A Engenharia das NRs		RUMO - ARARAQUARA	
RELATÓRIO DE INSPEÇÃO NR-13		Relatório 13-0197	Página 1
		Obra 2509	Revisão 0

INSPEÇÃO DE INTEGRIDADE CONFORME NR-13

VP-798013 PULMÃO DE AR

10.1 - PLANILHA DE INSPEÇÃO

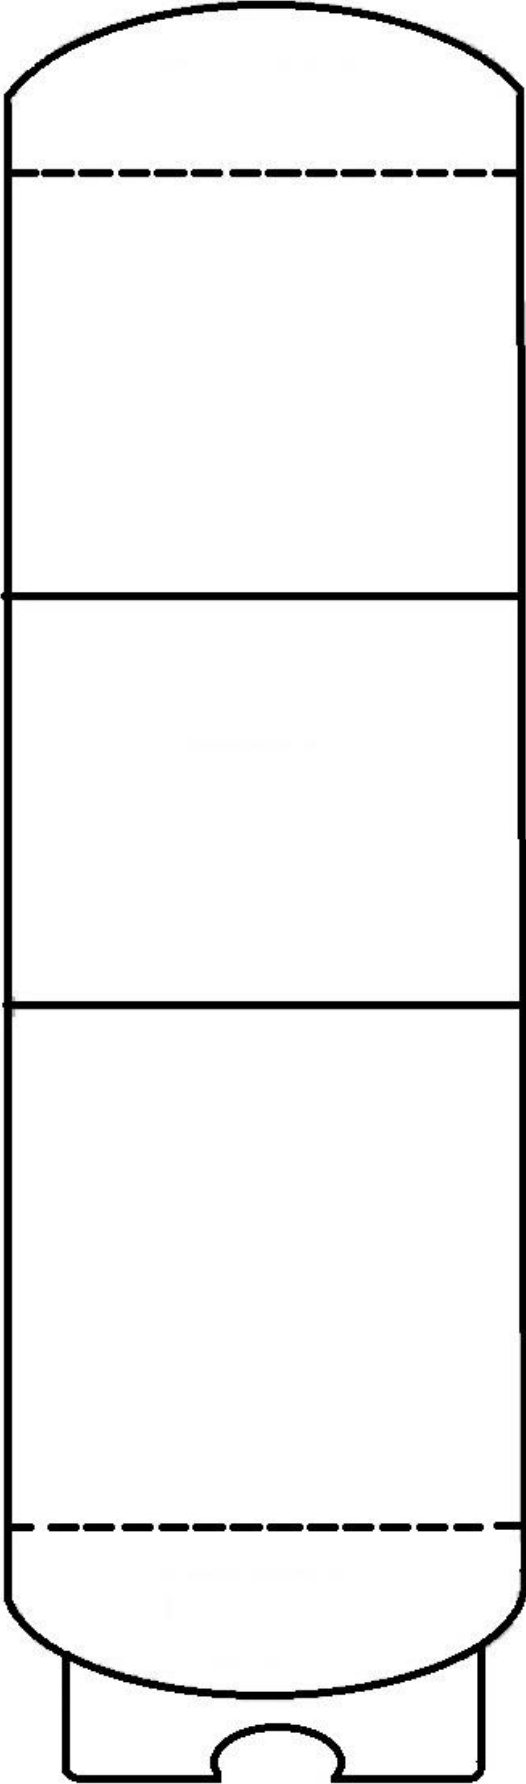
4	TAMPO SUPERIOR - INTEGRIDADE	EXTERNO	INSPEÇÃO	-	Foi evidenciado que o tampo superior encontra-se em bom estado de conservação.	NADA CONSTA	-	
5	TAMPO INFERIOR - INTEGRIDADE	EXTERNO	INSPEÇÃO	-	Foi evidenciado que o tampo inferior encontra-se com desgaste na pintura.	Necessário realizar tratamento e pintura do equipamento	P-3	
6	SAIA DE SUSTENTAÇÃO - INTEGRIDADE	EXTERNO	INSPEÇÃO	-	Foi evidenciado que a saia de sustentação encontra-se com pouco espaçamento.	Necessário aumentar a abertura da saia de sustentação para melhor visualização do tampo inferior.	P-1

10	CONEXÕES - INTEGRIDADE	EXTERNO	INSPEÇÃO	-	Foi evidenciado que as conexões encontra-se em bom estado de conservação.	NADA CONSTA	-	
11	VÁLVULAS DE SEGURANÇA - INTEGRIDADE	EXTERNO	INSPEÇÃO	-	Foi evidenciado que as válvulas de segurança encontram-se em bom estado de conservação.	NADA CONSTA	-	
13	MANÔMETRO - INTEGRIDADE	EXTERNO	INSPEÇÃO	-	Foi evidenciado que o manômetro encontra-se em bom estado de conservação, porém fixado de maneira horizontal.	Necessário providenciar adequação da posição do manômetro, fixando-o de maneira vertical.	P-1

23	AMBIENTE	REQUISITO LEGAL	13.5.2.2	b)	Foi evidenciado que o ambiente é de acesso fácil e seguro para manutenção, operação e inspeção.	NADA CONSTA	-	
24	AMBIENTE	REQUISITO LEGAL	13.5.2.2	b)	Foi evidenciado que o ambiente de instalação do pulmão de ar possui apenas uma saída, o que não atende aos requisitos estabelecidos pela norma.	Necessário providenciar modificação do ambiente para atender aos requisitos de segurança, realizando a instalação de uma segunda saída ampla e distinta, conforme as especificações técnicas e normas de segurança para pulmão de ar.	P-1	
25	VENTILAÇÃO	REQUISITO LEGAL	13.5.2.2	c)	Foi evidenciado que o local de instalação possui sistema de ventilação adequado.	NADA CONSTA	-	
26	SISTEMA DE ILUMINAÇÃO	REQUISITO LEGAL	13.5.2.2	d)	Foi evidenciado que o local de instalação possui sistema de iluminação.	NADA CONSTA	-

29	TESTE HIDROSTÁTICO	REQUISITO LEGAL	13.5.4.3	-	Foi evidenciado que o pulmão de ar de pressão não possui documentação de realização do Teste Hidrostático (TH) no seu processo de fabricação assinado por Profissional Legalmente Habilitado (PLH) pelo fabricante ou importador.	Necessário providenciar a documentação da realização do Teste Hidrostático (TH) assinado por Profissional Legalmente Habilitado (PLH) para próxima inspeção anual.	P-0	DOCUMENTAÇÃO
30	PRONTUÁRIO - DOCUMENTAÇÃO	REQUISITO LEGAL	13.5.1.5	a)	Foi evidenciado durante a inspeção que o prontuário possui informações de inspeção periódica vencidas.	Providenciar o prontuário técnico do pulmão de ar, garantindo a inclusão de todos os documentos necessários, de acordo com o item 13.5.1.5 alínea a.	P-0	DOCUMENTAÇÃO
31	LIVRO DE REGISTRO - DOCUMENTAÇÃO	REQUISITO LEGAL	13.5.1.5	b)	Foi evidenciado que o equipamento possui livro de registro com informações fora do padrão que estabelece a norma.	Necessário providenciar o livro de registro com informações atualizadas conforme as normas aplicáveis.	P-0	DOCUMENTAÇÃO

32	RELATÓRIO - DOCUMENTAÇÃO	REQUISITO LEGAL	13.5.1.5	d)	Foi evidenciado que o equipamento não possui relatório técnico anterior no prontuário do equipamento, documento essencial para a comprovação da conformidade e integridade do pulmão de ar, conforme exigido pelas normativas aplicáveis.	Após a inspeção realizada pela CoNeRge, este será o relatório técnico anterior vinculado a este equipamento.	-	DOCUMENTAÇÃO
